**S 211 Ersatzneubau Brücke BW 8  
einschl. BW 6 und BW 10  
über die Flöha in Neuhausen**

**FESTSTELLUNGSENTWURF**

1. Tektur / 16.10.2020

## Änderungshinweise zur 1. Tektur des Feststellungsentwurfes

Bauphase 1  
M 1:500  
(ohne Leitungsverlegung)

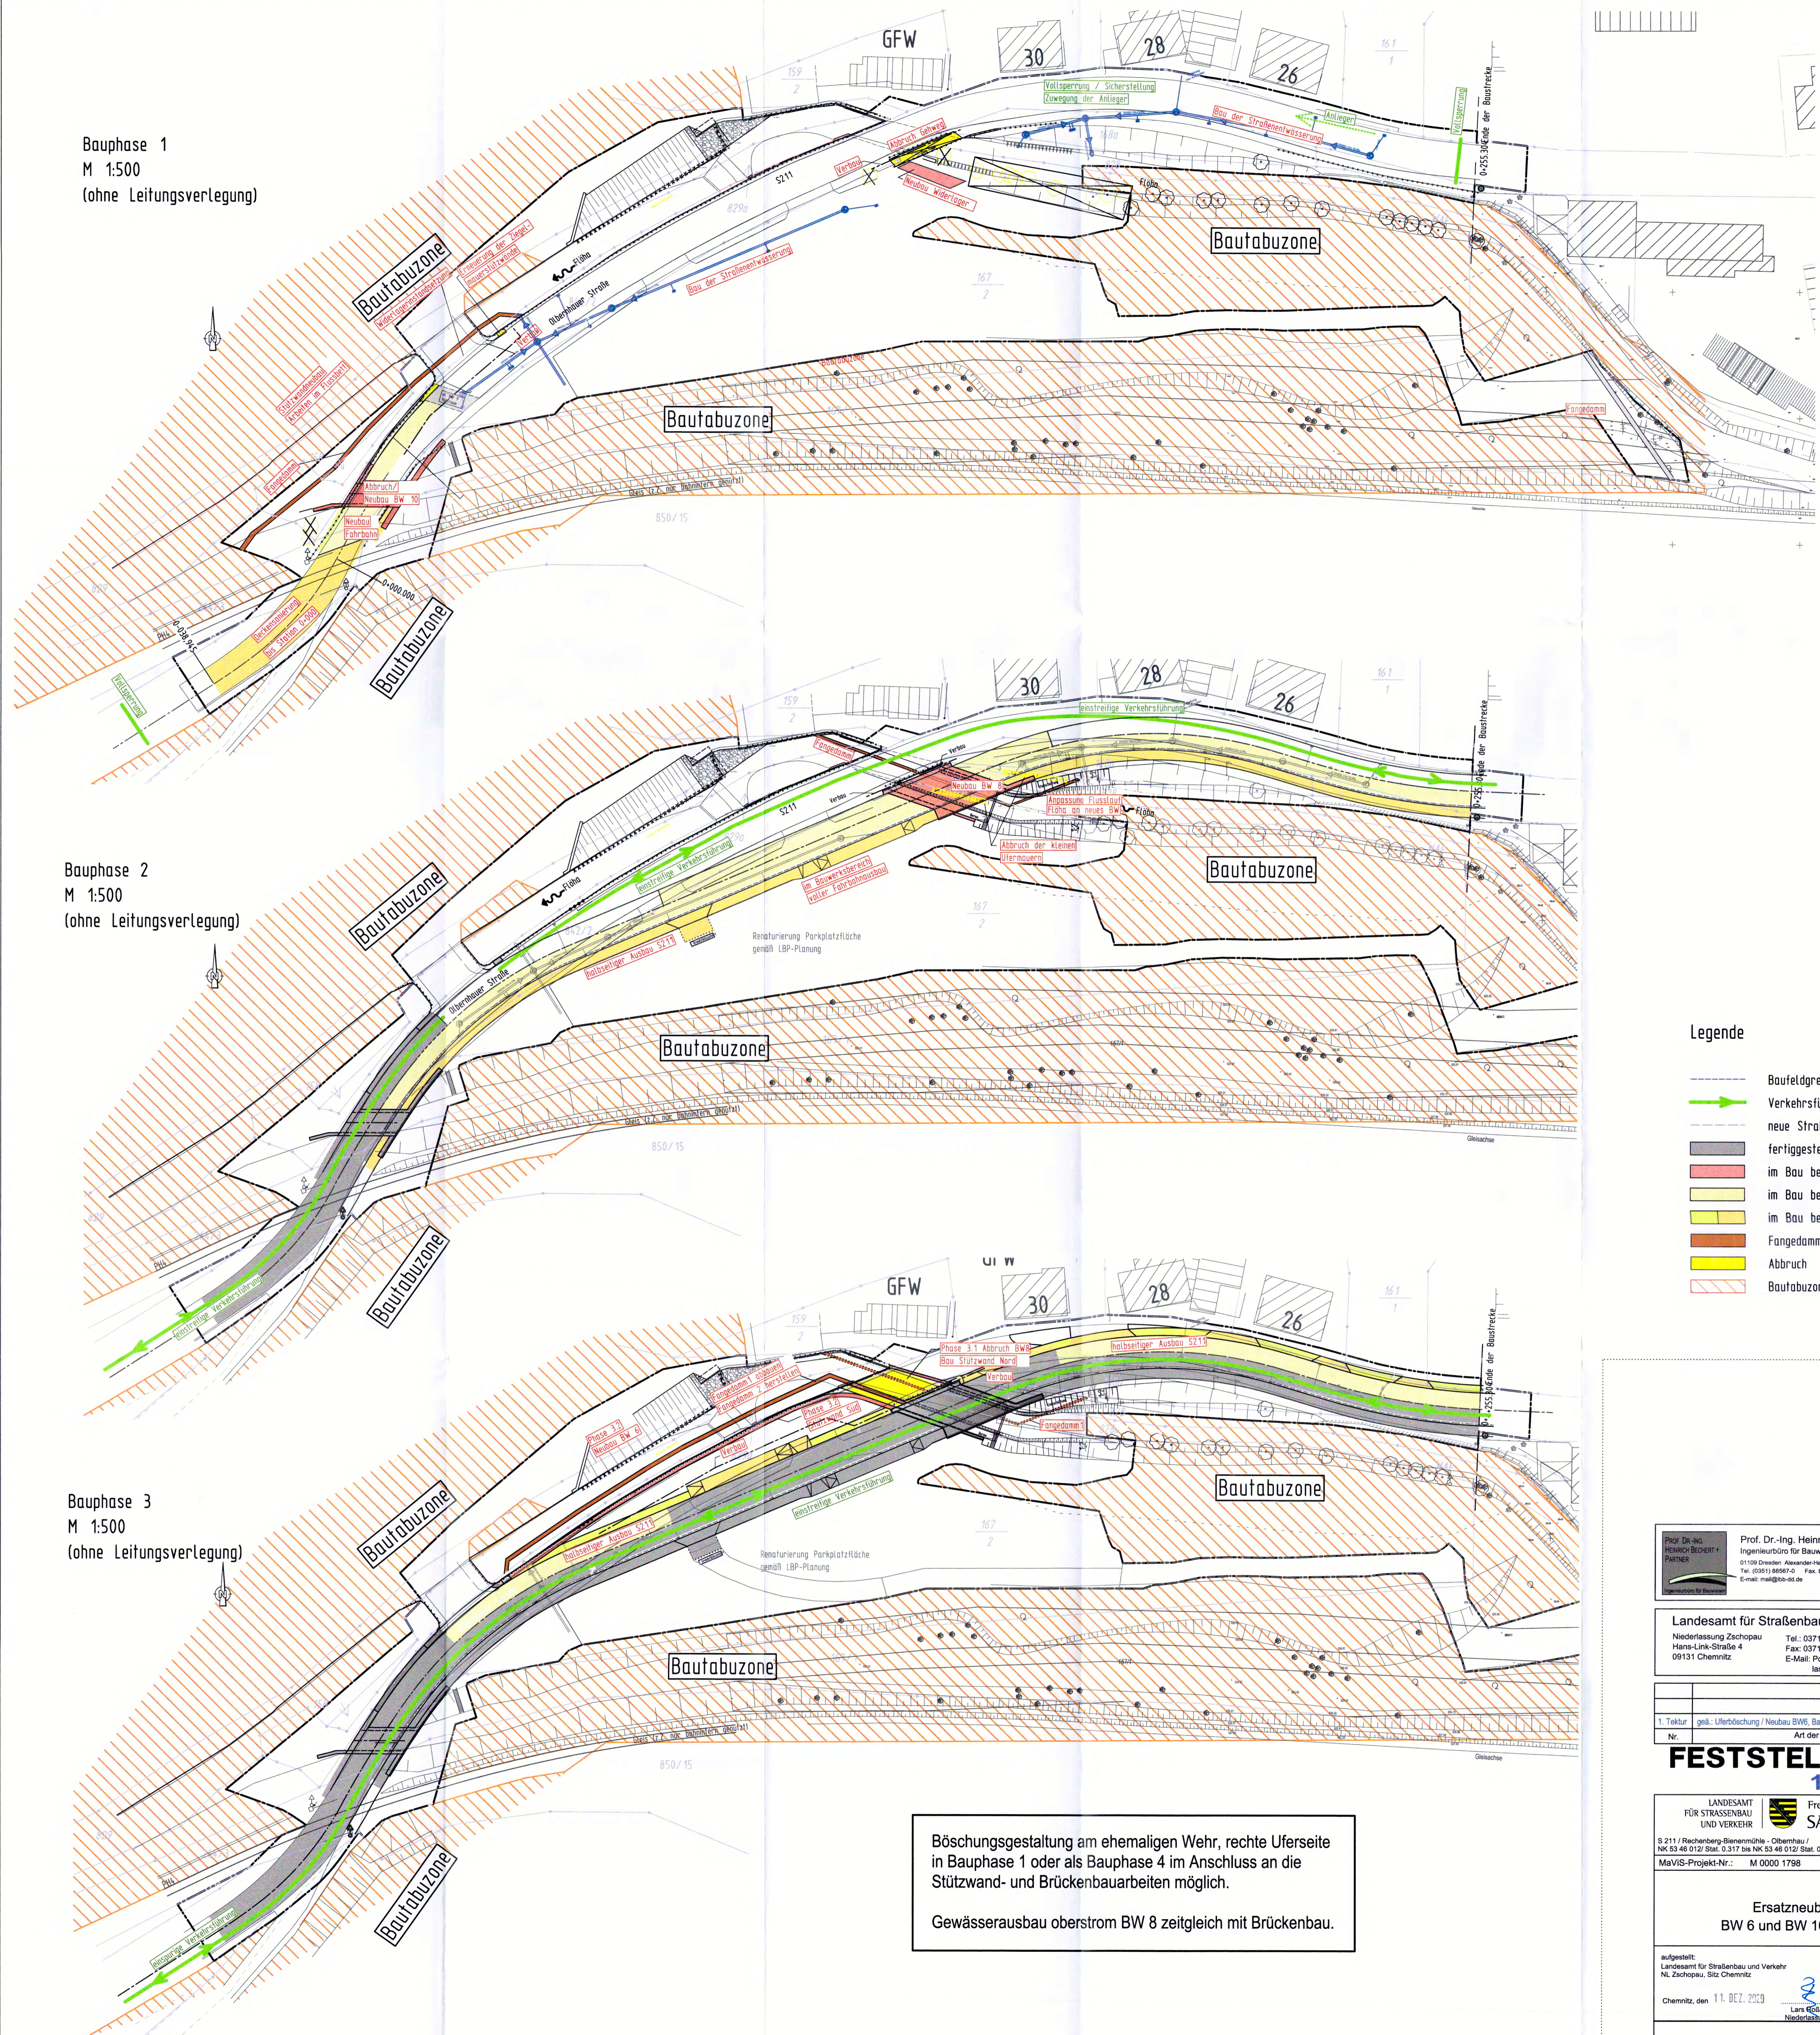
16.1	Leitungsplan	Uferböschung; BW 6; Eintrag MITNETZ, Fernwasser mit Schutzstreifen; Abbruch Entwässerung Parkplatz
16.2	Bauphasenplan	Geänderte Uferböschung / Neubau BW 6; Bautabuzone neu; Baumfällung; Weg LBP-Planung Änderung der Bauraumgrenzen und Tabuzonen
